PREISGERICHTSPROTOKOLL

HAK WELS I+II
NICHT OFFENER REALISIERUNGSWETTBEWERB
ZUR ERLANGUNG VON BAUKÜNSTLERISCHEN VORENTWURFSKONZEPTEN

Unternehmensbereich Schulen

Wels, 18.07.2014

Projekt 8 (1. Preis, Architekten Gärtner+Neururer ZT GmbH):

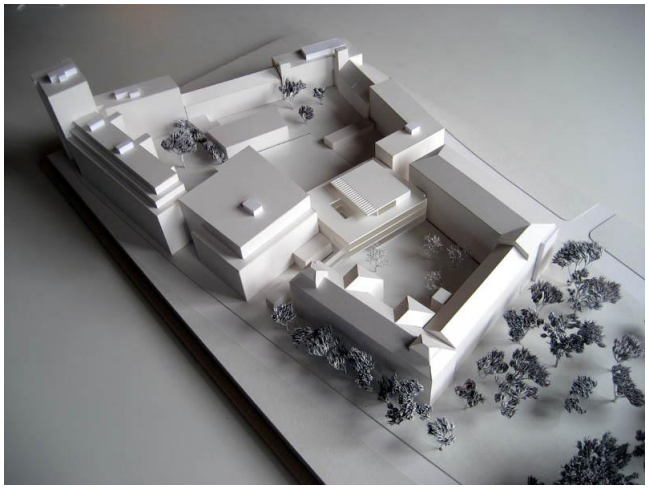
Das Projekt überzeugt mit einer klaren städtebaulichen Lösung. Ein kompakter dreigeschossiger Baukörper mit einem zurückversetzen 4. Obergeschoß wird an die Stelle des abzubrechenden Turnsaals gesetzt. Der Eingang von der Stelzhamerstraße erfolgt über den bestehenden Haupteingang. Von der Herrengasse erfolgt ein zweiter ebener Eingang, wobei der Niveau-Unterschied zum Bestand im Foyer des Mehrzweckbereiches überwunden wird. Im 1. Obergeschoß werden alle Gebäudeteile über den Neubau verbunden, wodurch die geforderten kurzen Wege und der trockene Zugang zu den Turnsälen erfüllt wird. Der alle Geschoße berührende Lichthof sorgt für eine gute Belichtung der Kernzone, in welcher die Vertikalerschließung und die Lernzonen untergebracht sind. Volumen und Flächen lassen eine wirtschaftliche Errichtung und Erhaltung erwarten.

Das Preisgericht empfiehlt dem Auslober, den Preisträger mit den weiteren Planungsleistungen zu beauftragen. Für die Überarbeitung des Projektes werden vom Preisgericht folgende Empfehlungen gegeben:

- Eine sich anbietende zusätzliche barrierefreie Erschließung im Bereich der bestehenden Rampe von der Stelzhamerstraße wird vom Preisgericht empfohlen.
- Die Fassaden sollen in Hinblick auf ihre Orientierung und die Raumtiefen differenziert ausgearbeitet werden.
- Die Positionierung des Aufzugs ist hinsichtlich einer Barrierefreiheit von Alt- und Neubau zu bearbeiten.

Projekt 7 (2. Preis, SOLID architekture ZT GmbH):

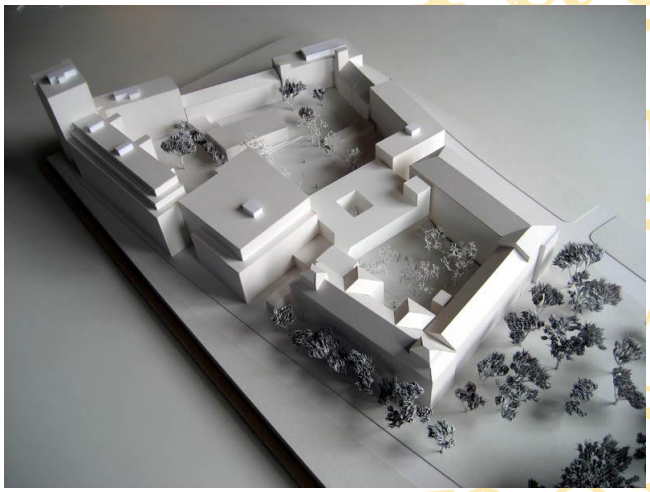
Konzipiert wird ein über Hofniveau 3 ½ geschossiger Baukörper mit Atrium, der als breite Spange den nordseitigen Flügel mit dem Stiegenhaus des bestehenden Turnsaals im Süden verbindet. Der Mehrzweckbereich im Untergeschoß ist mit einer Sitzstufenanlage an den Schulhof angebunden und mit der bestehenden Rampe gelingt auch ein weiterer Eingang an die Stelzhamerstraße. Die Lage des Stiegenhauses am Bestand ermöglicht ein barrierefreies Anbinden des Neubaus an die unterschiedlichen Niveaus des Bestandes. In den beiden Obergeschoßen weitet sich die Erschließungszone in verschiedene, natürlich belichtete Verweilzonen und Treffpunkte, die das gewünschte pädagogische Konzept der Schule ermöglichen. Die Unterrichtsräume sind für den Nutzer optimal verteilt. Als räumlich nachteilig beurteilt das Preisgericht die mangelhafte Belichtung des NAWI-Raumes sowie die schluchtartige Ausbildung des Zwischenraumes zwischen Turnsaal und Mehrzwecksaal.

Projekt 9 (3. Preis, Arch. Mesnaritsch):

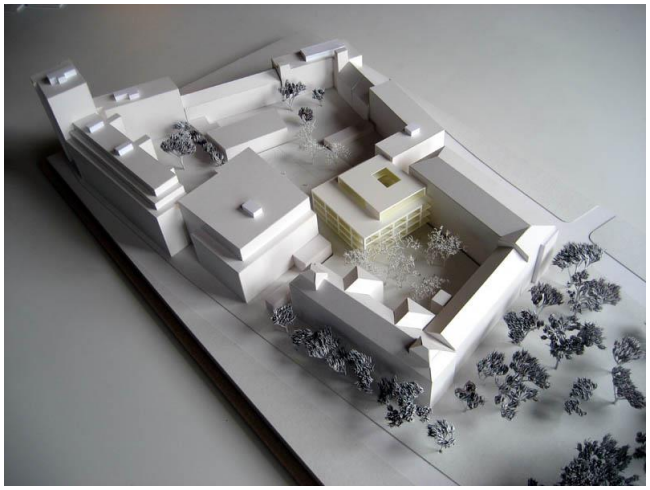
Das Projekt überzeugt mit einem klaren Gebäudekörper und einer klar ausformulierten Fassade zur Hofeinfahrt im Süden des Geländes. Das zentrale Foyer zwischen Nordtrakt des Bestandsgebäudes und dem Mehrzwecksaal, der zentral im Erdgeschoß liegt, das dem Untergeschoß des Bestandgebäudes entspricht, verbindet die Stelzhamerstraße mit dem Hof der Schulen. Durch Absenkung des Erdgeschoßes auf Ebene des Kellergeschoßes des Bestands entsteht ein niedriger, eleganter Baukörper, der eine klare Fassadenrhythmik und Proportion aufweist. Die Grundrisse überzeugen durch ihre räumliche Offenheit und die Möglichkeiten für offene Lernzonen. Bemängelt wird die Aufteilung der BWZ auf 4 Geschoße, vor allem HAK1 BWZ 1 im EG (= UG Bestand). Durch die Nähe des Neubaus zum Turnsaalgebäude entsteht eine teilweise problematische Belichtungssituation für Klassenräume. Der Anschluss an den Bestand im Norden funktioniert nur durch neue Treppen im Bestand, an den südlichen Gebäudeteil und an die Turnsäle gibt es keinen Anschluss, was dem Anspruch kurzer Wege nicht entspricht. Die durch großzügige Flächen gestaltete Offenheit schlägt sich in der Wirtschaftlichkeit nieder.

Projekt Nr. 15 (1. Ankauf, NMPB Architekten ZT GmbH):

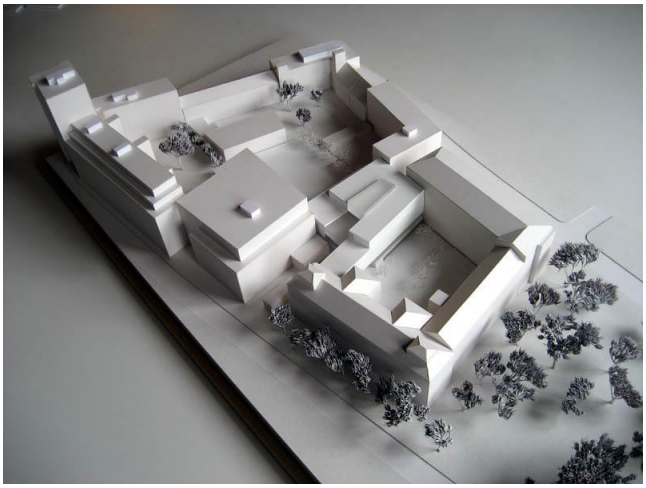
Das Projekt verbindet die drei Baukörper im 1. und 2. Obergeschoß, städtebaulich ist die Aufgabe durch die klare Ausbildung von 2 großzügigen Höfen gut gelöst. Die Zugangslösung an der nordöstlichen Ecke des Osthofes lässt keine klare Orientierung erkennen. Durch die Aufweitung der Erschließungszonen in den Gangbereichen ergeben sich sehr interessante Lernlandschaften in den jeweiligen Klassengeschoßen. Die Zuordnung der Klassen und Funktionsräume zueinander wird besonders positiv bewertet. Ebenso ist in 2 Geschoßen eine Ringerschließung des gesamten Gebäudes gegeben. Die Fassadenausbildung steht in bewusstem Kontrast zum Altbestand. Die großzügigen Lernlandschaften und Freiterrassen erhöhen die Kubatur und letztendlich auch die Baukosten. Das Projekt stellt einen interessanten Ansatz dieser Bauaufgabe dar.

Projekt 5 (2. Ankauf, Dornstädter Architekten ZT GesmbH):

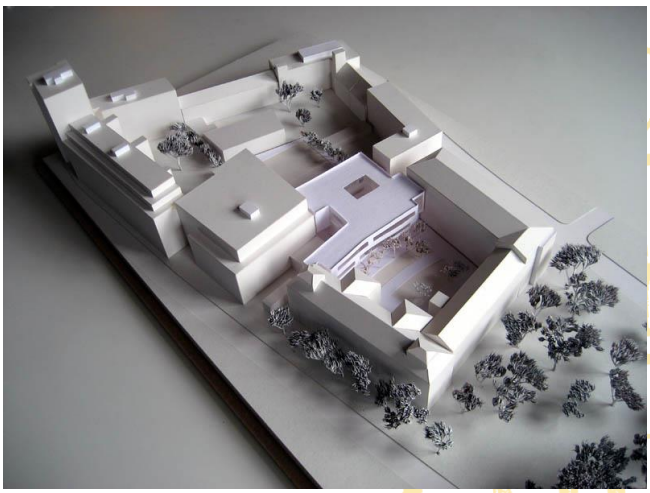
Aus städtebaulicher Sicht schließt das Projekt durch seinen dreigeschossigen Baukörper an den Bestand an und schafft kurze Verbindungswege sowohl zum Schultrakt als auch zu den bestehenden Turnsälen, wodurch attraktive Innenhoflösungen entstehen. Der geradlinig gehaltene Baukörper vermittelt eine zeitgemäße Formensprache und durch die Überhöhung im Erdgeschoß

entstehen attraktive und helle Räumlichkeiten. Die Belichtung einiger Räume nur über den Innenhof wird aber kritisch gesehen. Funktional und wirtschaftlich stellt das Projekt eine kompakte Lösung dar. Die Umsetzung neuer pädagogischer Konzepte ist ebenfalls gelungen.

Projekt 14 (3. Ankauf, Arch. Schwinde):

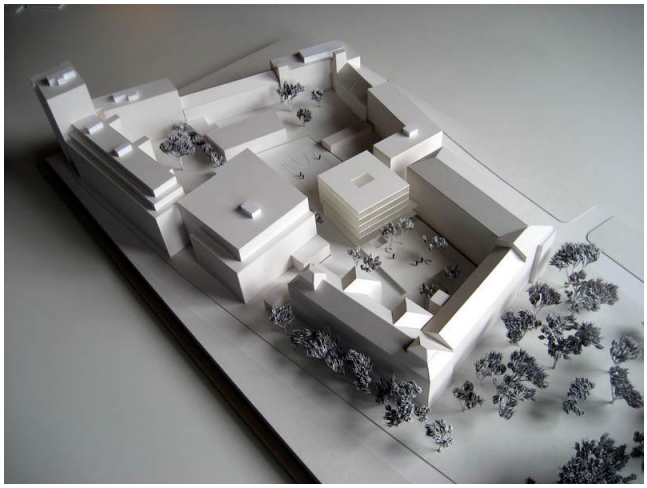
Der Versuch, mittels eines kompakten freistehenden Solitärbaukörpers die Bauaufgabe zu lösen, bewog die Jury, dieses Projekt mit dem 3. Ankauf zu belegen. Das Projekt zeigt eine erfrischende Klarheit im baulichen Umfeld. Funktionelle Einschränkungen und die Höhenentwicklung sprechen jedoch gegen eine Realisierung.

Projekt 1 (Architekten DI Kienesberger und DI Aigner):

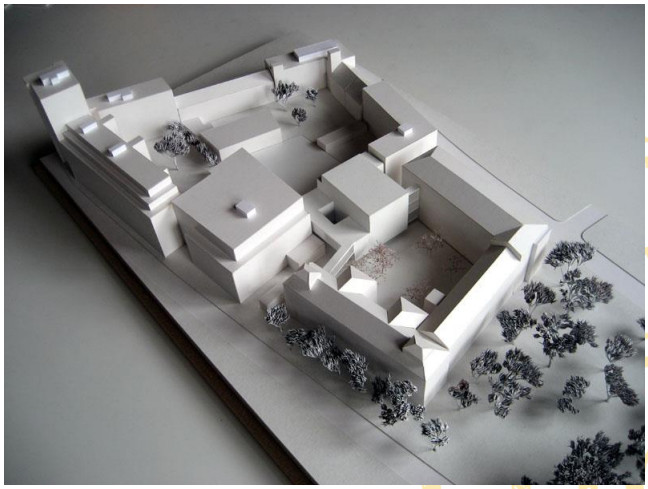
Unter Beachtung der städtebaulichen Zielvorgaben entwickelt sich das Gebäude über einem tief abgesenkten Mehrzwecksaal unter Ausnutzung der Anbaumöglichkeiten an die nord- und südseitigen Bestandsgebäude. Dies führt zu einer sehr hohen Kubatur. Der Saal und das Foyer werden ostseitig von einer breiten Treppenanlage mit Sitzstufen direkt erschlossen; dies wird vom Preis-

gericht positiv vermerkt. Auch bleiben durch die Situierung des Baukörpers große Teile des Hofes erhalten, werden allerdings im Gestaltungsvorschlag für den Innenhof im Wesentlichen als PKW-Stellflächen genutzt. Die Fassade wird als wenig innovativ bezeichnet. Von den Fachleuten der Schule werden im BWZ-Bereich funktionelle Mängel konstatiert.

Projekt 2 (Architekten Kassarnig ZT GmbH):

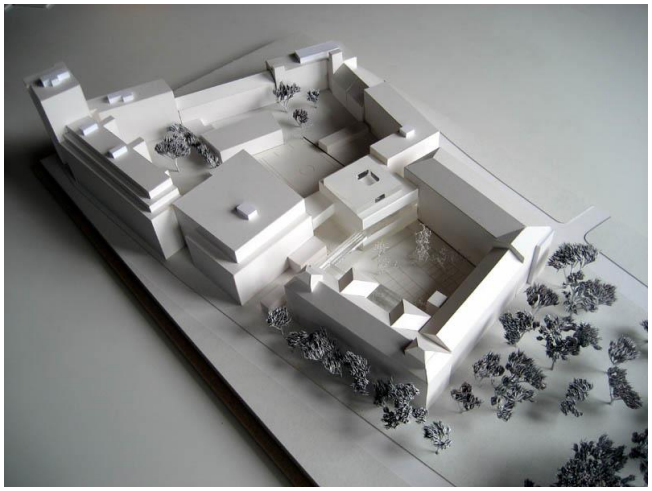
Der Wettbewerbsbeitrag hält sich exakt an die städtebaulichen Zielvorgaben. Die Erreichbarkeit des tief abgesenkten Mehrzwecksaales über Stiegenanlagen an der Ost- und Westseite sowie über ein kleines, mangelhaft belichtetes Foyer wird vom Preisgericht als sehr problematisch beurteilt. Wenig überzeugen kann auch die für die Erfüllung des Raumprogramms notwendige Anordnung von Klassen zwischen den Stiegenhäusern des Südflügels. Die Belichtung über ein Atrium für die zentralen Erschließungs- und Aufenthaltszonen wird als positiver Beitrag gesehen.

Projekt 3 (Schneider und Lengauer Architekten ZT GmbH):

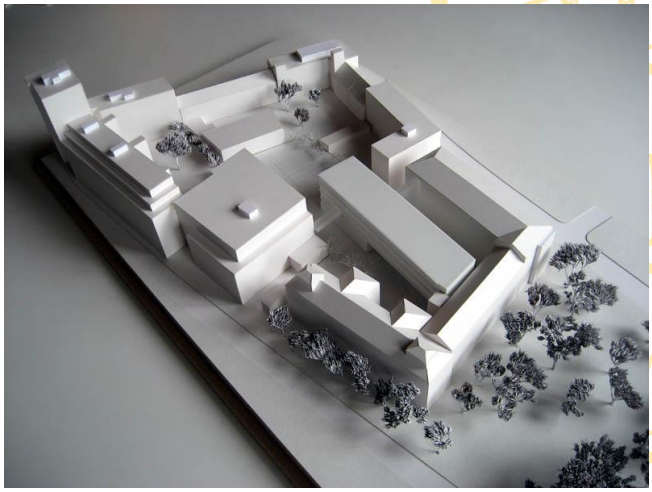
Der Versuch, einen zum Nordflügel des Bestandes parallel verlaufenden Gebäuderiegel ohne Rücksicht auf die städtebaulichen Zielvorgaben in den begrünten Hof zu setzen, wird vom Preisgericht als nicht gelungen eingestuft. Dies wird nicht allein mit dem weitgehenden Verlust des attraktiven Grünraumes begründet, sondern auch durch die Tatsache, dass durch das nahe Heranrücken an den nordseitigen Bestand und durch die Höhe des neuen Gebäudes massive, gegenseitige Belichtungsprobleme gegeben wären. Die Vorschläge zum pädagogischen Konzept werden lobend anerkannt.

Projekt 4 (Architekten Schremmer-Jell ZT GmbH):

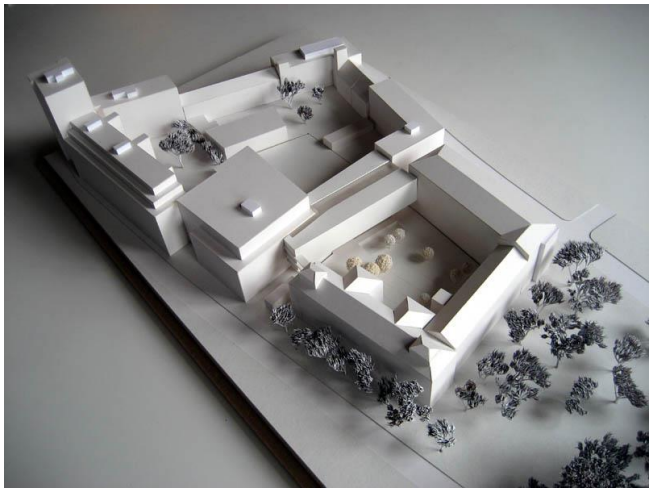
Der zwischen den Bestandsobjekten in Nord-Süd-Richtung eingespannte Baukörper schafft eine klare Freiraumzonierung; allerdings erfolgt dies vereinzelt auf Kosten der städtebaulichen Zielvorgaben. Es entsteht eine interessante Eingangssituation von der Herrengasse aus, wobei bereits in dieser Gasse der begrünte Innenhof spürbar wird, vor allem durch den Vorschlag, die ebenerdigen Gebäudeteile in diesem Bereich abzubrechen. Die mehrheitlich kleinen Klassen (50 m²) konnten die Vertreter der Schule genauso wenig überzeugen wie einige, unregelmäßige Klassen- und Raumgrundrisse.

Projekt 6 (Arch. ZT DI Scheurecker):

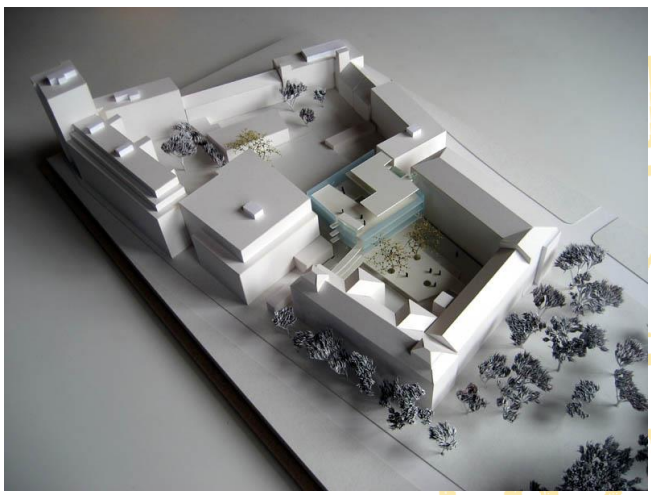
Der Baukörper entwickelt sich überzeugend innerhalb der vorgegebenen Baufluchtlinien und der sonstigen Prämissen des städtebaulichen Konzeptes. Der Schwerpunkt, das Erdgeschoß den Stellplätzen vorzubehalten, und dies nicht nur unter dem neuen Baukörper, sondern zusätzlich unter einer, große Teile des Hofgrünraumes einnehmenden Pausenterrasse, wurde als überzogen erachtet und daher negativ beurteilt. Als ansprechend hat man die Verbindung der Mehrzweckhalle mit dem einladenden Foyer und die Weiterführung auf die Pausenterrasse empfunden. Die Klassengrundrisse konnten weder das Fach- noch das Sachpreisgericht überzeugen.

Projekt 10 (feld72 architekten zt gmbh):

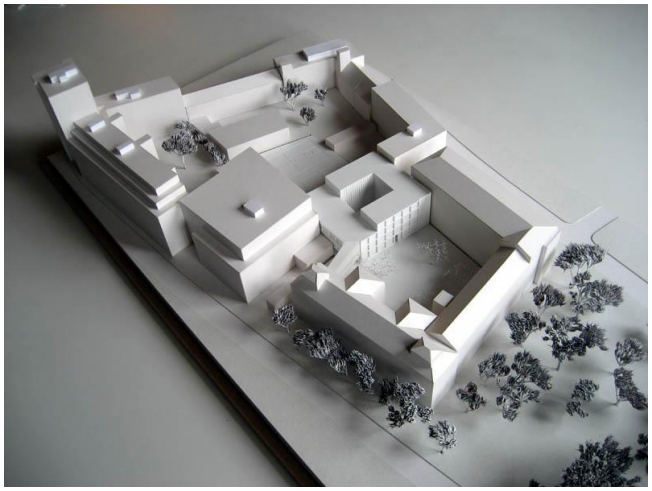
Das Projekt hält sich gut an die städtebaulichen Zielvorgaben. Die Gangführungen, die mitunter – etwa im Erdgeschoß – einen sich anbietenden Rundumweg um den Innenhof nicht zulassen, findet nicht die Zustimmung des Preisgerichtes. Eine besondere Attraktivität dieses Innenhofes konnte nicht festgestellt werden. Von den Fachleuten der Schule wurde angemerkt, dass die angebotenen Lernbereiche nicht überzeugen.

Projekt 11 (Alexa Zahn Architekten):

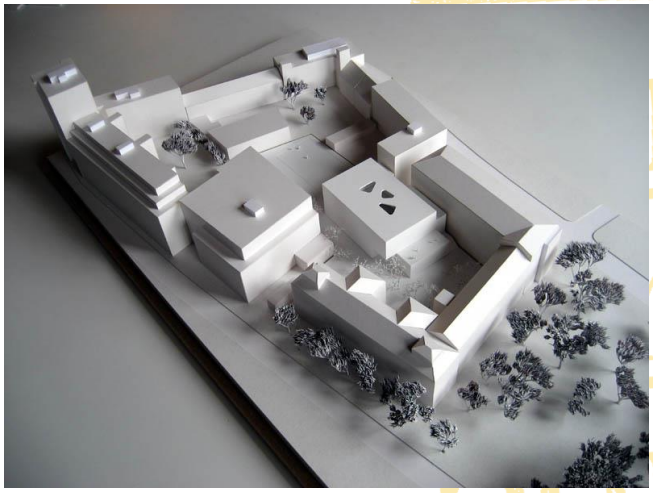
Das architektonisch bemerkenswerte Objekt schiebt ebenerdig an der Ostseite den Mehrzwecksaal weit in den begrünten Hof, so dass nicht nur dieser gravierend beschnitten wird, sondern auch die vorgeschlagenen Baufluchtlinien bedeutend überschritten werden; dies nicht nur in der Zone des Erdgeschoßes, auch die Obergeschoße reichen hofseitig über die möglichen Grenzen hinaus. Im Übergang zum Altbau werden Belichtungsmängel konstatiert. Erfreulich ist die Zonierung der Lernbereiche ebenso wie die Lichtführung im Inneren des Objektes.

Projekt 12 (Harmach ZT GmbH):

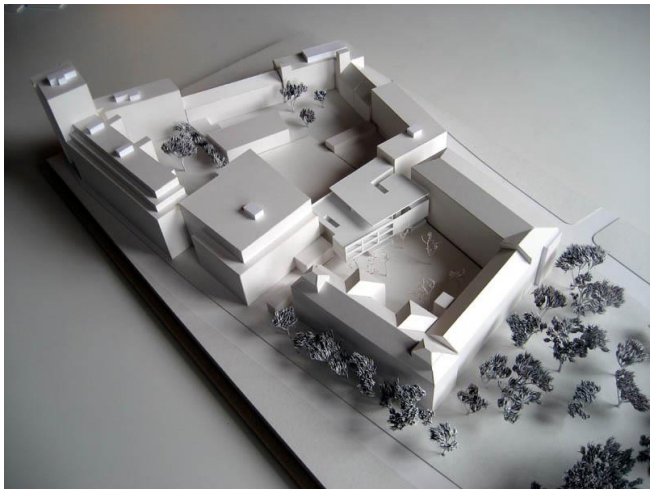
Die Einhaltung der städtebaulichen Zielvorgaben wird lobend hervorgehoben. Die Wirtschaftlichkeit der vorgeschlagenen Fassade (Messingbleche) wird in Frage gestellt. Das Foyer wird in seiner Lage (gleichsam im Stiegenhaus) im Bezug zum Mehrzweckraum als schlecht situiert und proportioniert beurteilt. Die schräge Südwand des Mehrzwecksaales kann nur mit der Aufnahme der Baufluchtlinie erklärt werden. Die Raumaufteilung in den Obergeschoßen wird positiv beurteilt.

Projekt 13 (Architekten Luger & Maul ZT GmbH):

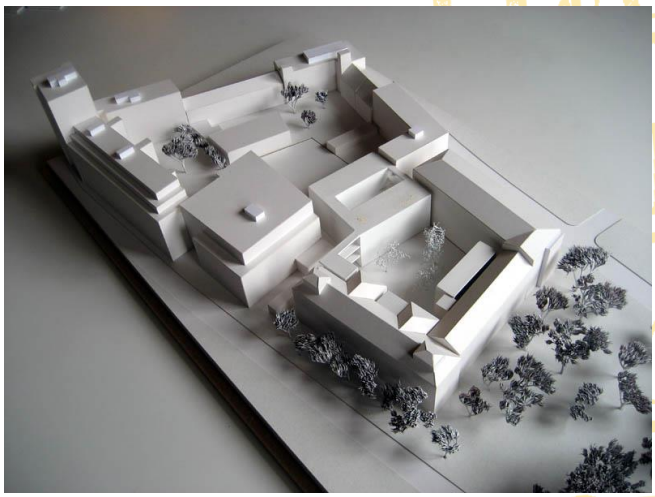
Zwar hält sich der Vorschlag an die Baufluchtlinien, weist aber zum Turnsaaltrakt hin eine Zone zu großer Gebäudehöhe auf. Auch der Bereich der Feuerwehrzufahrt entspricht nicht den städtebaulichen Zielvorgaben, ist bedenklich schmal und daher schlecht befahrbar. Hinsichtlich der grundrisslichen Entwicklung der Obergeschoße um einen Innenhof wird der dadurch gebildete Pausenhof gut nutzbar sein; allerdings werden die langen Wege kritisiert. Durch die zahlreichen, an den Bestand angebauten Klassen wird eine Unwirtschaftlichkeit des Projektes befürchtet.

Projekt 16 (Juri Troy Architects):

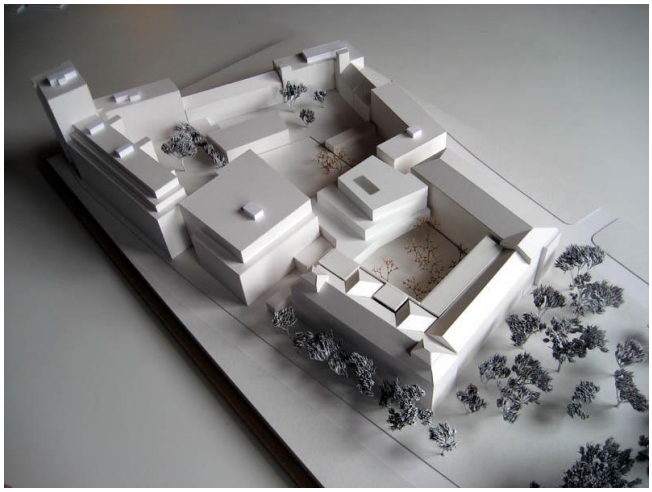
Unter weitgehender Ausnutzung der möglichen Bebaubarkeit zeigt das Projekt eine gelungene Baumassenverteilung. Allerdings kommt es im 2. Obergeschoß zu einem zu nahen Heranrücken an die Wohnungen des südseitigen Turnsaalgebäudes. Die für Stellplätze freigehaltene Erdgeschoßebene ist als „Entree“ wenig einladend und findet nicht den Gefallen des Preisgerichtes. Dieses Freihalten des Erdgeschoßes macht es auch notwendig, umfangreiche Anbauten an den Bestand vorzusehen, eine Maßnahme, die nach Meinung des Preisgerichtes möglichst vermieden werden sollte. Von den Fachleuten der Schule werden funktionelle Mängel festgestellt.

Projekt 17 (Arch. DI Plöderl):

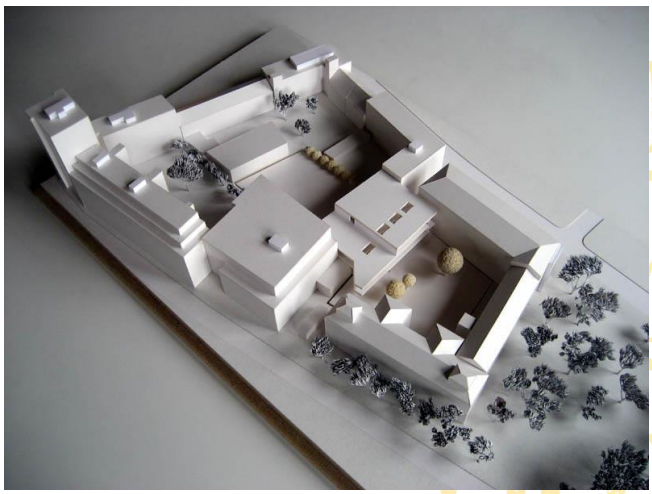
Die städtebaulichen Zielvorgaben werden weitgehend eingehalten, allein die Anbauten an den Ostflügel überragen die vorgeschlagene Baufluchtlinie gerade um jene Distanz, um die diese Anbauten zur Schaffung schmaler Lichthöfe vom Bestand abgerückt werden. Neben einer gewissen Skepsis gegenüber Anbauten wird aber auch eine mögliche Kostenerhöhung durch eine „zweite Fassade“ ins Treffen geführt. Jedenfalls zeigt aber dieses Projekt den innovativsten Ansatz für einen Anbau unter Rücksichtnahme auf eine strukturierte Fassade. Die Anpassung der Geschoßhöhen an den Bestand schafft zwar problemlose Anbindungen, führt aber zum höchsten Bruttorauminhalt aller Einreichungen.
